## Osservazioni FIAB Ciclocittà Varese - area Gallarate / Malpensa

### In relazione all'area pertinente l'Aeroporto intercontinentale della Malpensa:

Figura 24 Relazioni mobilità dolce con volumi > 500 spostamenti- dettaglio ambito Milano, Monza, Olona

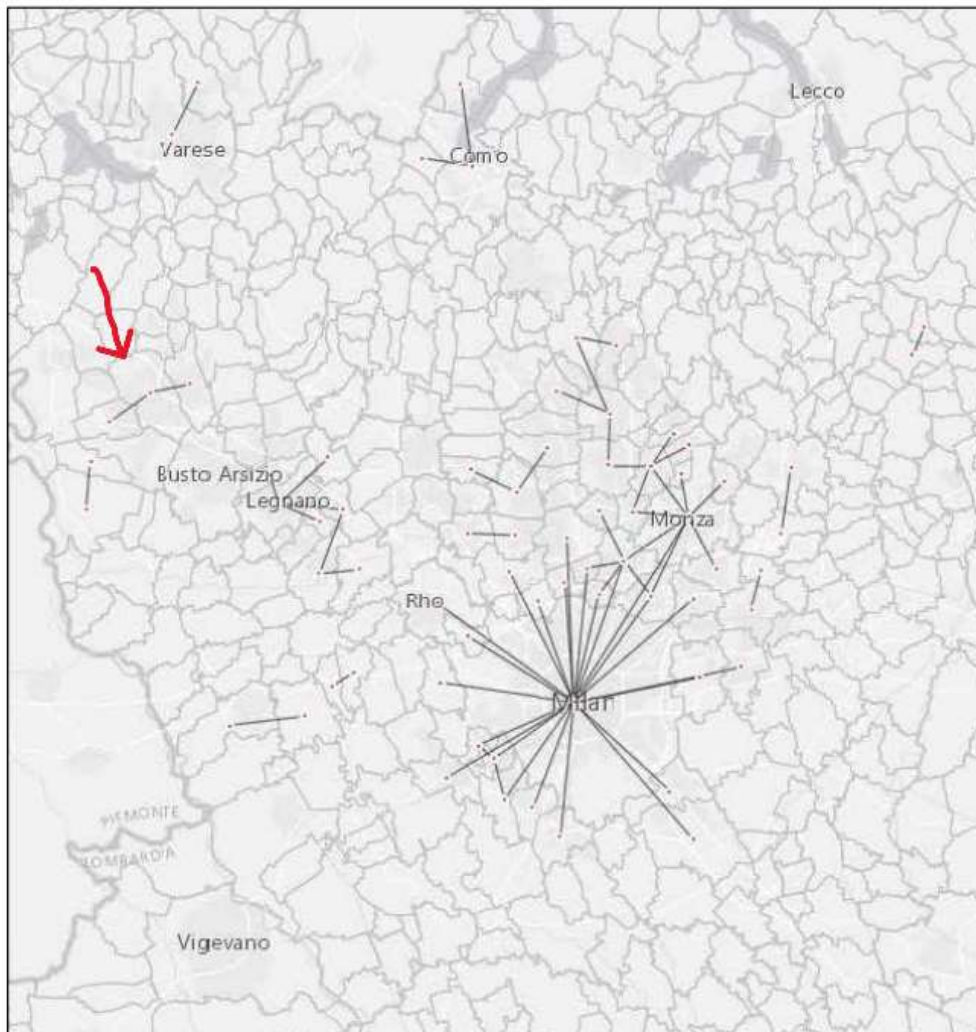
- Si nota che per il nodo gallaratese è previsto il passaggio della Dorsale del Sempione, del Corridoio di collegamento Cardano-Gallarate-Cassano (in linea più ampia dal Ticino alla Valle Olona) e del Corridoio di collegamento verso Varese lungo la Valdarno.
- Si ricorda che, secondo gli studi riportati nel **PRMC** (piano regionale), l'**asse Cardano-Gallarate-**

**Cassano** risulta ad alto transito (cfr. ritagli dal PRMC figg.24 e 33); dunque l'affiancamento di un percorso qualificato per la mobilità sostenibile è indispensabile per alleggerire il carico degli spostamenti in automobile attraverso i comuni interessati e alleggerire lo snodo di Gallarate, la cui mobilità è già strutturalmente complicata, fino a ridosso del centro storico, dai multipli e complessi attraversamenti dei rami ferroviari e autostradali.
